委員質問・意見等

第 129 回定例会（3 月 5 日）受付分

東京電力の断層等調査計画に対する 規制委及び東京電力への質問

2014.01.24 資料1-1 敷地周辺及び敷地の地質・地質構造(概要)P20

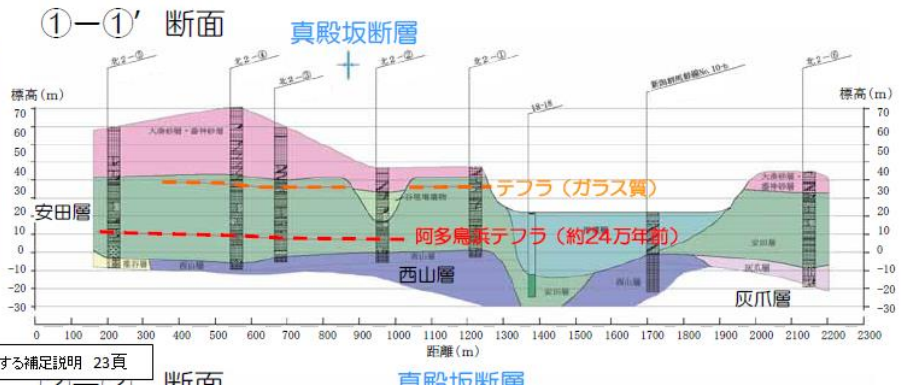
2. 東京電力が規制委の第72回原子力発電所の新規制基準適合性に係る審査会合に提出した「資料1-1 柏崎刈羽原子力発電所 敷地近傍及び敷地の地質・地質構造(概要)」20頁のボーリング調査結果①～①'断面に関する質問

断面図から、北2-④、北2-③、北2-①の3本のボーリングで標高 30m 付近に白色ガラス質テフラが確認されたこと、確認された3点を点線で結んで表示していることが読み取れる。

点線の起点と終点は、確認孔と未確認の間になると理解するが、東電の示す点線の起点(西から)は、

- ・北2-⑤と北2-④の間中点でなく、北2-⑤近くになっている。
- ・北2-③と北2-⑧の間では、谷埋堆積物中にまで点線が伸びている。
- ・北2-⑦と北2-①の間では、谷埋堆積物境界から、地表まで点線が伸びている。

Q1: 北2-⑤と北2-④の間中点でなく、北2-⑤近くを起点とした理由は何か。

Q2: 北2-③と北2-⑧の間では、谷埋堆積物中にまで点線が伸びているが、理由は何か。

Q3: 北2-⑦と北2-①の間では、谷埋堆積物境界まで点線を表示した理由は何か。

Q4: 北2-⑦の東側で地表まで点線を示したのは、地表部の露頭で確認したのか。

Q5: 点線の図示手法は誤りでないのか。誤りでないならその理由は何か。誤りなら訂正するのか。

2009.01.07 地小委17-2 敷地及び敷地周辺の地質に関する補足説明 23頁

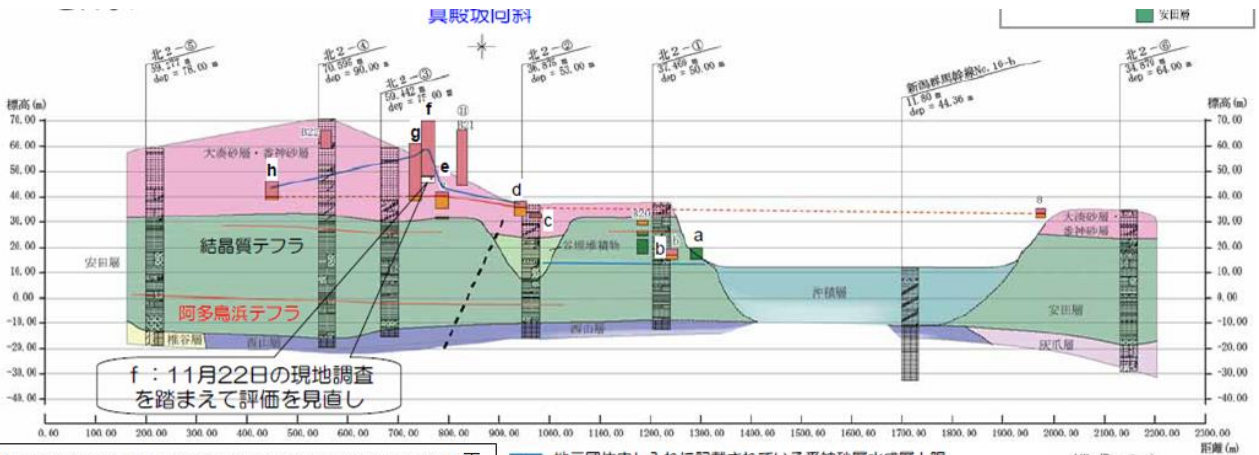
発表毎に各ボーリングのほぼ同標高の位置に存在するテフラが、古い順に「テフラ」「結晶質テフラ」「テフラ(ガラス質)」「白色ガラス質テフラ」と名称が変わっている。

Q1: 標高 30m 付近で確認されたテフラは同一のものなのか。それとも名称が示すように別物なのか。

Q2: 別物なら、それぞれのテフラを、別物として名称を変えている理由を、テフラ中の火山ガラス等の屈折率や火山ガラスの主成分で示し、それぞれの名称決定理由を示されたい。

Q3: 同一のものを別名で示したのなら、テフラ中の火山ガラス等の屈折率や火山ガラスの主成分で示し、同一であるにもかかわらず、名称を変更した理由を示されたい。

2008.07.29 地小委 9-2 敷地および敷地近傍の地盤変動に係る検討結果について 21頁

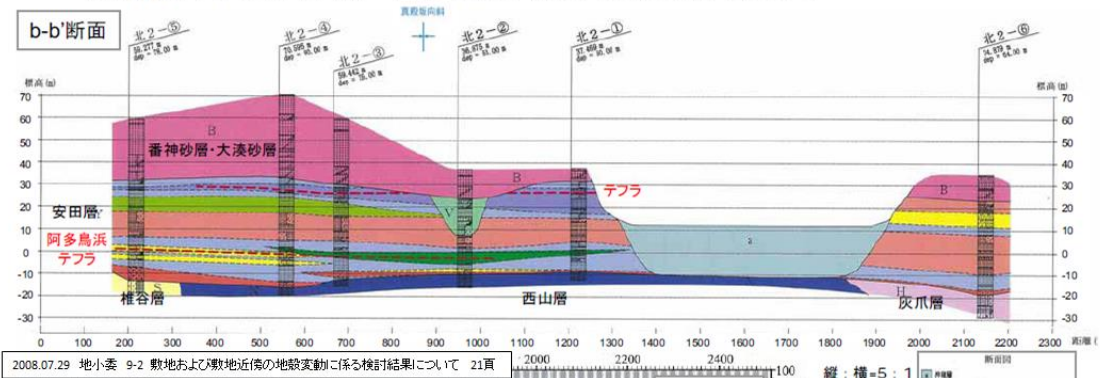
Q4: 北2測線の標高 30m 付近で確認したテフラは敷地内や北2測線以外で確認したのか。確認したならその位置と確認標高を示されたい。既に公表しているなら、その所在場所を示されたい。

刈羽村下高町地内の地質調査位置図

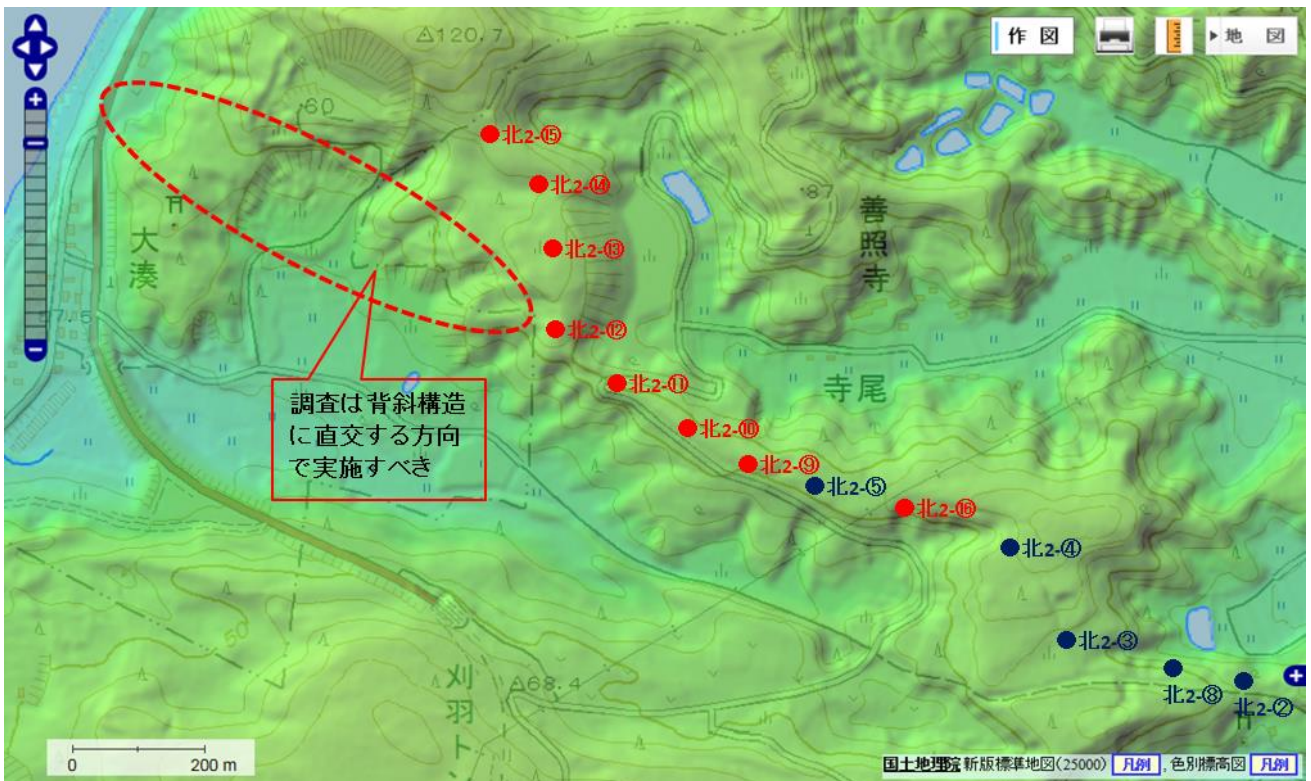
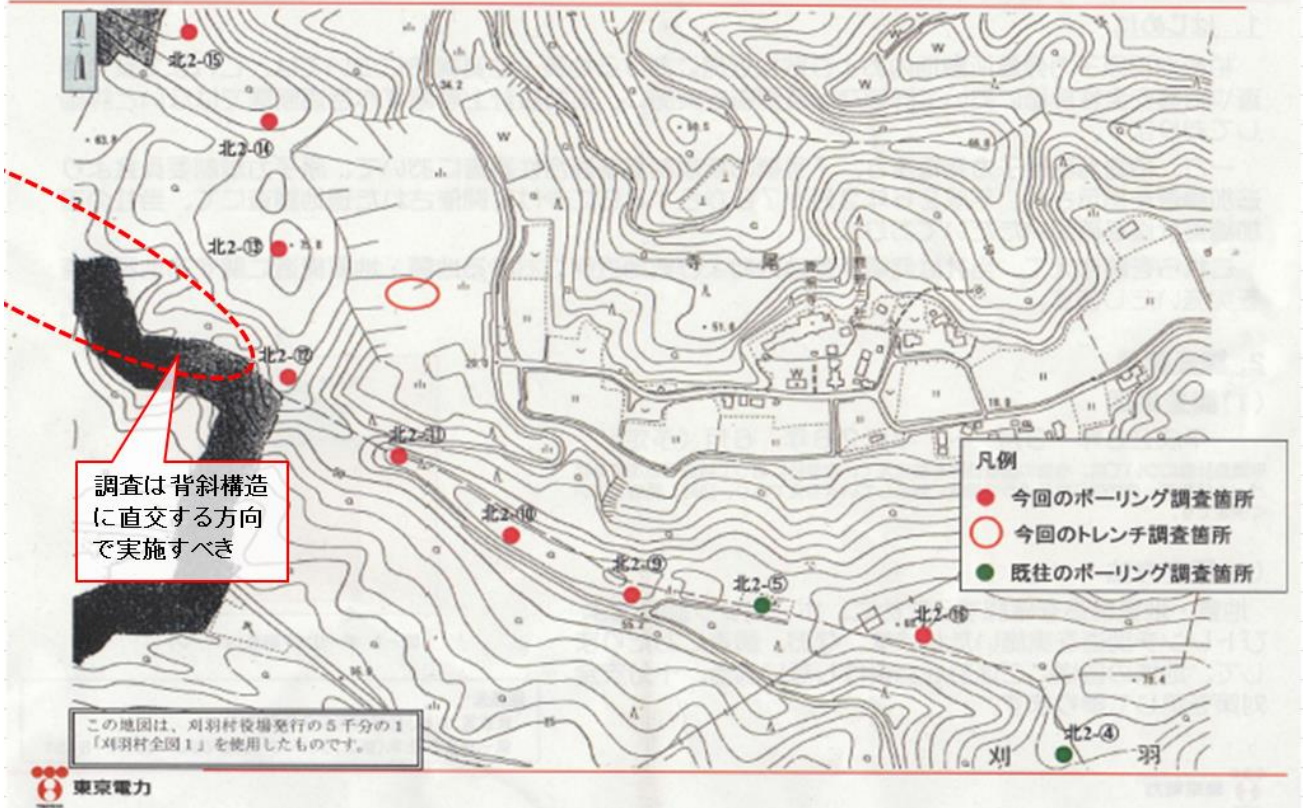
調査計画位置は林道 (St-1) から JR 越後線付近の (St-6) までの 6 地点である。

調査地点決定の理由を調査目的 (2. 28 公表) は長嶺・高町背斜の活動生③と説明しているが、調査地点は、以下の理由から、新砂丘しか存在しないのではないのかと危惧する。

下高町調査計画地点近傍では、湛水防除事業の荒浜放水路が計画地点の南で、北では刈羽村の水源井戸や水水源調査が行なわれている。以前に資料収集した記憶でしかないが、古文書に、「刈羽から海が見えた」との記録や、「正明寺集落が飛砂で避難し、避難先が水害のために原位置に戻った」や「寺院 (金泉寺?) が正明寺から飛砂のため疎開した」の記録が残っていた。

また、二級河川神成川は調査計画地点の東側で不自然に屈曲している。また荒浜南部では旧河道を示唆する窪地が存在する。以上のことから、下高町の調査計画地点は調査対象としては不適切であると考えられる。

Q4-1：湛水防除事業荒浜放水路の調査記録や刈羽村の水道水源調査記録を踏まえた調査位置なのか。

Q4-2：下高町ルートの調査地点は、長嶺・高町背斜の調査とされているが、前記古文書等の記述や神成川の屈曲や荒浜南部の地形を考慮した調査計画地点設定なのか。

Q4-3：高町背斜の軸部は調査計画地点より東に位置すると認識するが、この調査計画で高町背斜の調査になるのか。

刈羽村寺尾地内の地質調査位置図

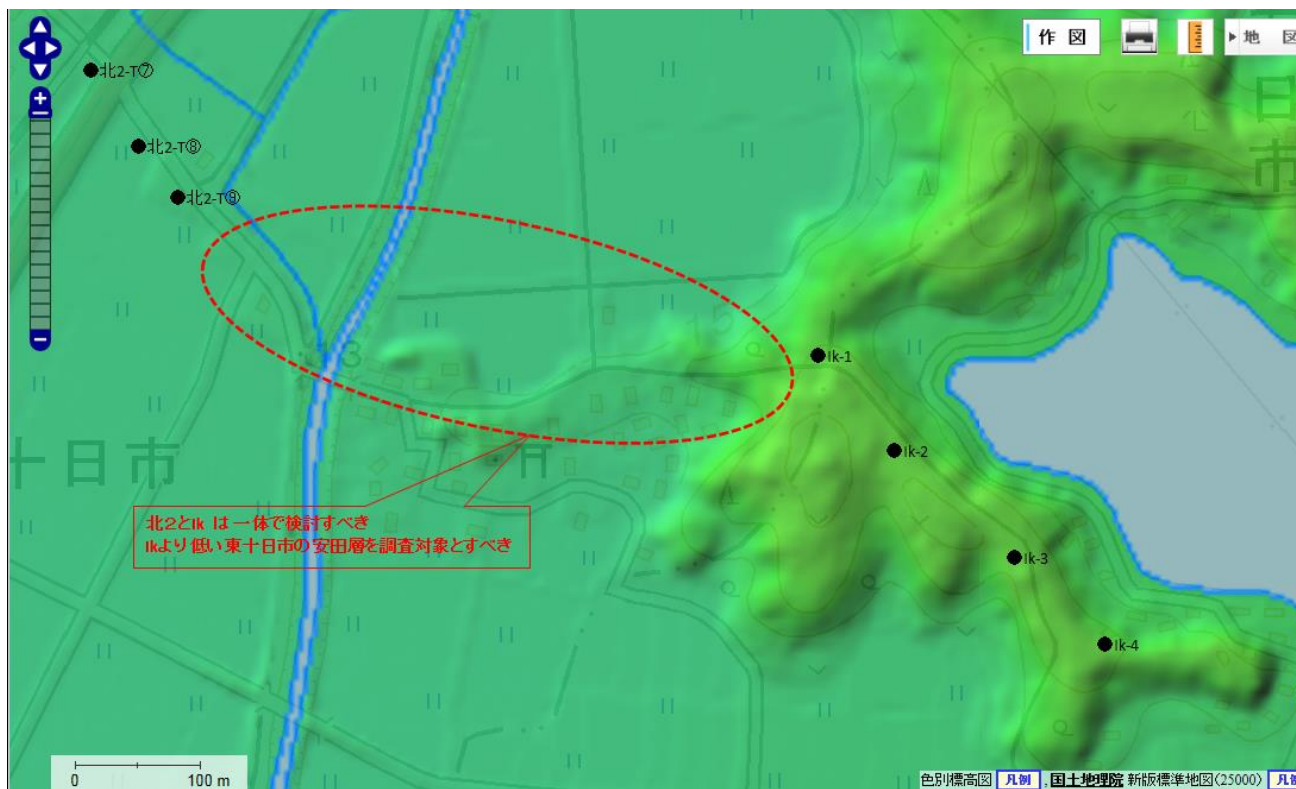
寺尾地点のボーリング位置は北2-②から北に屈曲して、尾根部にボーリング地点が計画されている。

この計画に加えて、背斜構造を横断する方向で海岸まで延長すべきでないのか。規制委は2014.1.24の伝達事項「北2-⑤よりもさらに西の区間及び背斜構造・向斜構造を含む区間について、既存ボーリングの間隔を補充するように稠密群列ボーリング調査を計画すること」は後谷宮川背斜の西翼までの調査指示ではないのか。

Q1-1：規制委1.24の伝達事項は西への延長の指示でないのか。大湊海岸まで延長すべきでないのか。

Q1-2：後谷宮川背斜の軸部の認識位置を示し、計画が背斜構造全体を調査対象としていることを示せ。

2. 十日市・五日市地点

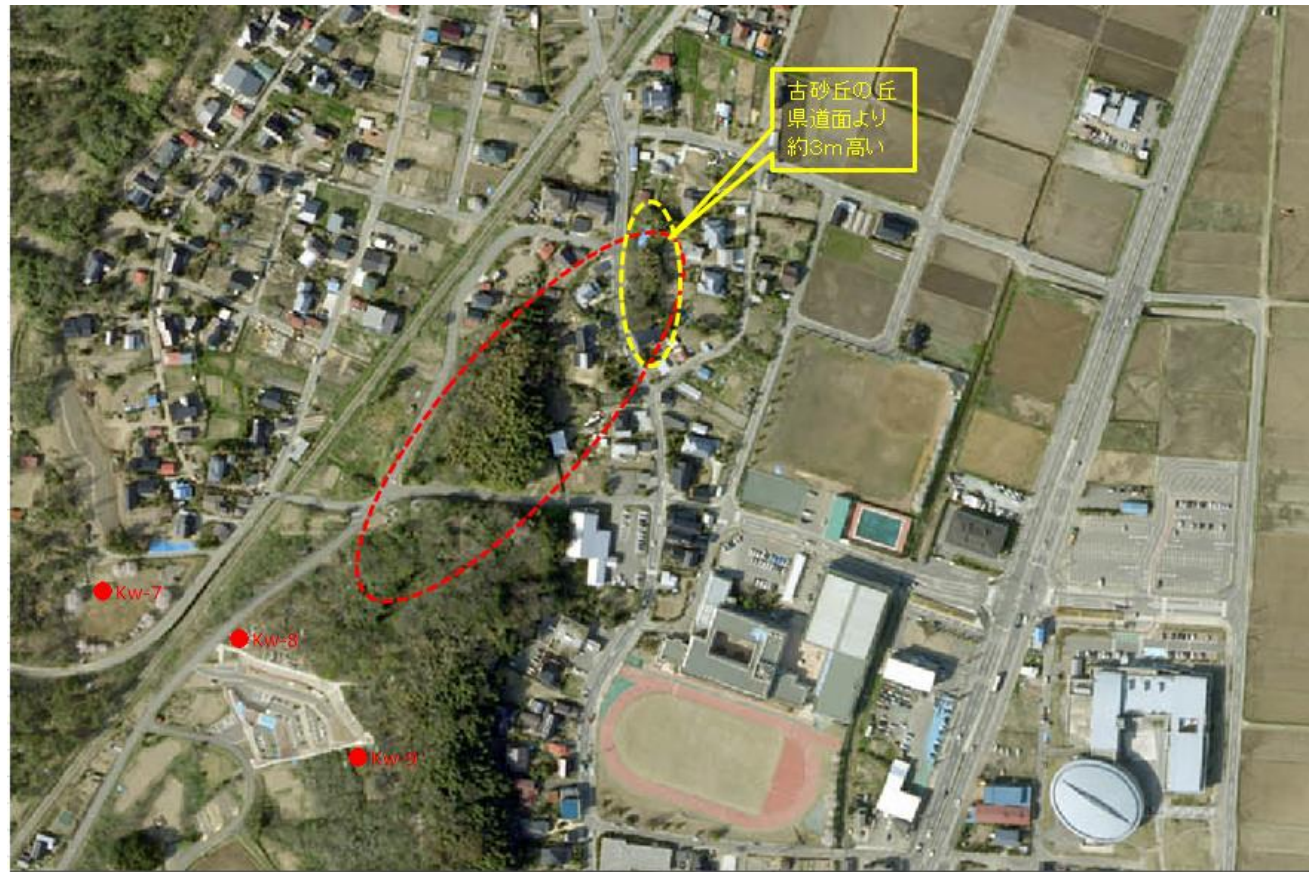
「古安田層と沖積層境界部付近の構造」の調査目的の西元寺・十日市調査の東端は北2-T9で、「長嶺・高町背斜の活動生①」の調査目的の十日市・五日市調査の西端はIk-1。この間は500mも離れている。

このルートでは、別山川の左岸の東十日市地区には標高15m程に安田層が分布し、住宅となっており、東十日市～五日市境界から東には標高35m程に古砂丘が分布している。

別山川左岸には標高15mと標高35mの段丘面の標高の相違が確認されるが、調査計画のIk-1～Ik-4はいずれも標高35mの段丘面でしかない。

十日市・五日市地点は長嶺背斜上ではない。地質構造的には、長嶺背斜の軸部は別山川右岸である。

地域の地殻構造運動の真相解明のために調査をするには、西元寺・十日市調査の東端は北2-T9と五日市調査の西端はIk-1の間に複数のボーリングを実施する必要があると考える。そして、北2の西端から、Ik-4までを総合的に検討すべきだと考える。よって以下事項の質問をする。

Q2-1：十日市・五日市地点を長嶺・高町背斜とすることは誤りでないのか。誤りでないならその理由は何か。

Q2-2：北2-T9 と Ik-1 の間にボーリングを追加する必要があると考えるが、実施するか。

刈羽村刈羽地内の地質調査位置図

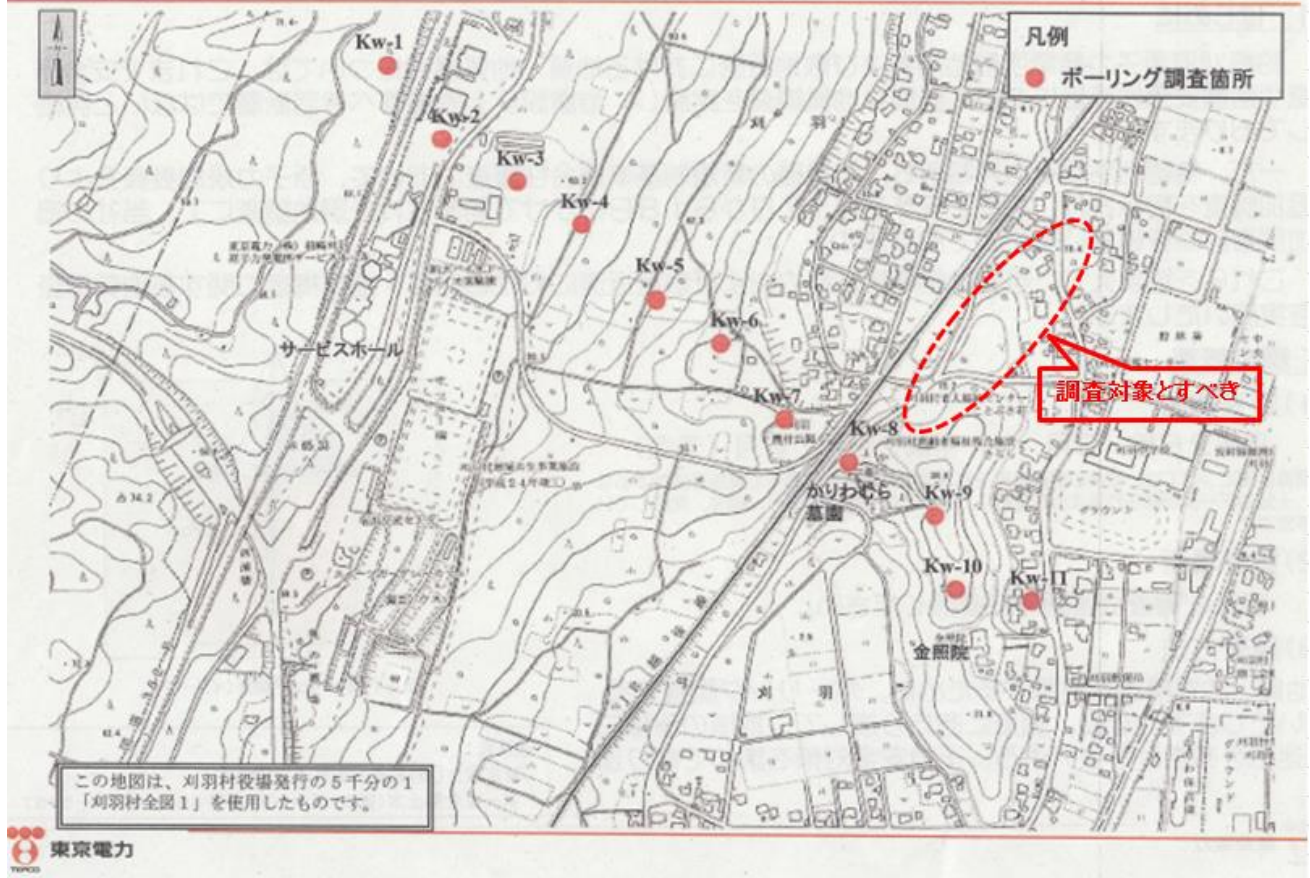
調査計画位置は敷地内の Kw-1 から県道付近の Kw-11 までである。調査目的は長嶺・高町背斜の活動生②とされている。調査位置は長嶺・高町背斜の西翼であることは認めるが、長嶺・高町背斜の調査が目的ならば背斜全体を対象とすべきでないのか。よって以下事項の質問をする。

Q3-1：長嶺・高町背斜の位置をどのように認識しているのか。背斜の位置を示されたい。

Q3-2：背斜の東翼までを調査しない理由は何か。

Q3-3：地殻変動を確認するなら、計画北部の古砂丘が地表に露出する地点までを対象とすべきでないのか。
